**Avis de la Mission Régionale d'Autorité environnementale  
de Bourgogne-Franche-Comté  
sur le projet de parc éolien Voie du Tacot  
sur la commune de Brotte-lès-Ray (70)**

n°BFC-2020-2692

Carte des parcs éoliens riverains du projet de Brotte-lès-Ray en projet ou construits (source : étude d'impact)

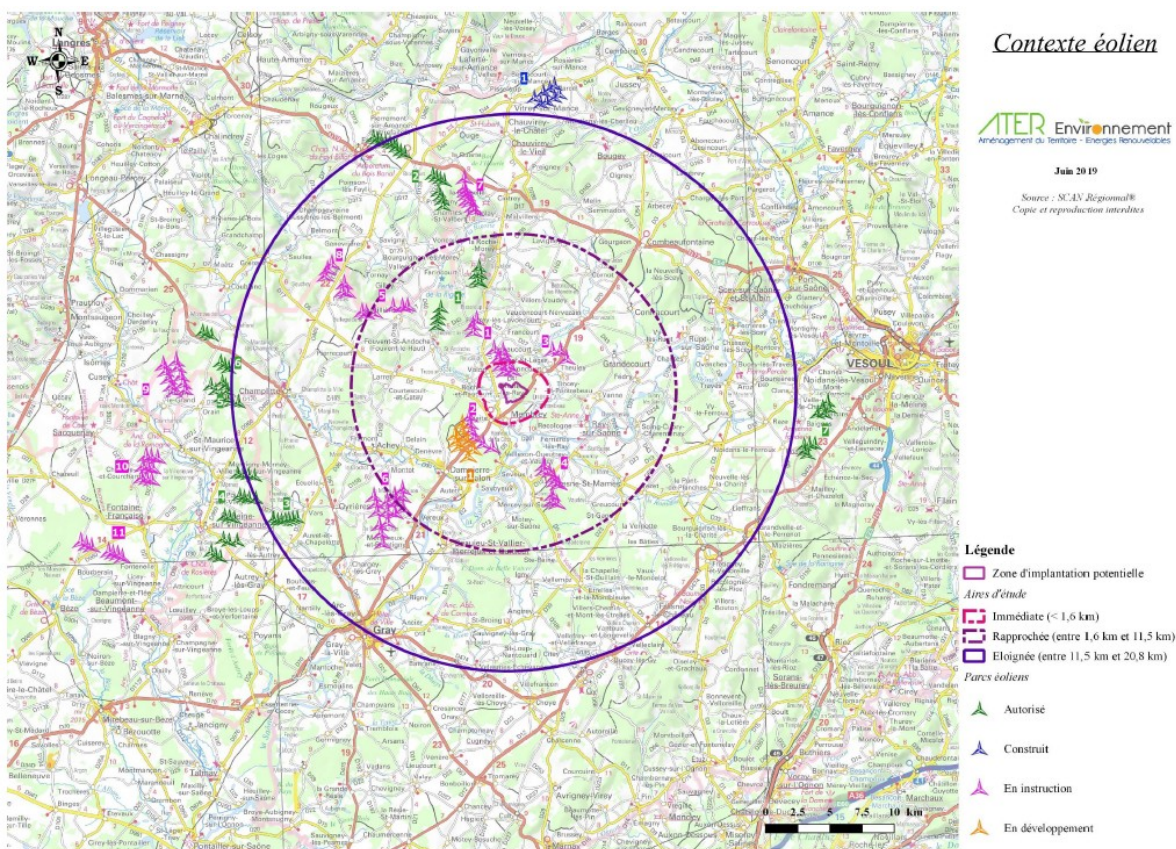
Le dossier d'étude d'impact considère les effets cumulés des différents projets éoliens présents dans les aires d'étude ayant fait l'objet d'un avis de l'autorité environnementale, ainsi que les projets non éoliens, comme un parc photovoltaïque, une extension de carrière ou un document d'urbanisme. Le territoire est très concerné par le développement éolien, même si un seul parc est construit à ce jour. L'étude d'impact considère aussi les effets cumulés

des deux autres projets éoliens portés par la Société Parc éolien de la Voie du Tacot (situés à Mont-Saint-Léger et à Vaite) et du projet de parc éolien du Blessonier (projet situé à 1 km du projet de Brotte-lès-Ray). La demande d'autorisation environnementale de ce parc a été rejetée par arrêté préfectoral du préfet de la Haute-Saône en date du 10 septembre 2019. L'ensemble de ces projets éoliens sont représentés dans la carte ci-dessus.

Pour l'analyse paysagère, le rapport propose deux scénarios. Le premier porte sur les projets construits, autorisés ou en cours d'instruction, incluant les deux autres projets de la Voie du Tacot. Le second y ajoute les projets déjà refusés ou en cours de développement. Les projets éoliens de Sud Vannier et Vannier-Amance en Haute-Marne, situés tous deux à 15km de Brotte-lès-Ray ne sont pas pris en compte. Seuls 8 points de vue sont proposés. En l'absence d'une analyse commune prenant en compte les trois projets de la Voie du Tacot, l'étude d'impact met en évidence que le parc éolien de Brotte-lès-Ray "*participe peu à la saturation des paysages*". La concomitance des trois dossiers portés par la société Voie du Tacot SAS sur le même secteur (projets de Brotte-lès-Ray, Mont-Saint-Léger et Vaite), qui constitue de fait un projet d'ensemble, devrait donner lieu à une étude globale de l'impact paysager de ces projets, ce qui n'est pas le cas. **La MRAe recommande de compléter l'analyse des effets paysagers cumulés en insérant d'autres points de vue représentatifs, en quantifiant et qualifiant le niveau d'impact sur chaque photomontage et en rendant cette partie conclusive sur l'insertion paysagère du projet d'ensemble de la Voie du Tacot.**

Concernant les phénomènes migratoires, les cartes (pages 138-139) relatives aux trajectoires des oiseaux dans le secteur déterminent les possibilités pour les oiseaux d'emprunter les "trouées" qui séparent les parcs, pour éviter ou contourner l'effet barrière produit par un alignement d'éoliennes quasi perpendiculairement à l'axe de migration. Ces "trouées" sont considérées comme suffisantes et les impacts cumulés estimés faibles. Cette approche très théorique est discutable et mériterait d'être étayée par des observations ou des expertises complémentaires. S'agissant des effets sur les chiroptères, l'analyse conclut à des effets cumulés sur les populations locales. Le propos mérite d'être complété en précisant les impacts cumulés résiduels après mise en œuvre de la séquence ERC et le cas échéant, en renforçant celle-ci. **La MRAe recommande de poursuivre l'évaluation des effets cumulés sur la faune volante (oiseaux et chiroptères) et de renforcer les mesures ERC.**

**Les 3 projets éoliens de la Voie du Tacot, présentés concomitamment par le même porteur de projet, peuvent être considérés de fait comme un projet d'ensemble. Afin que le public puisse appréhender les enjeux et les impacts cumulés qu'ils auront, la MRAe recommande vivement de soumettre à une enquête publique unique ces trois projets.**
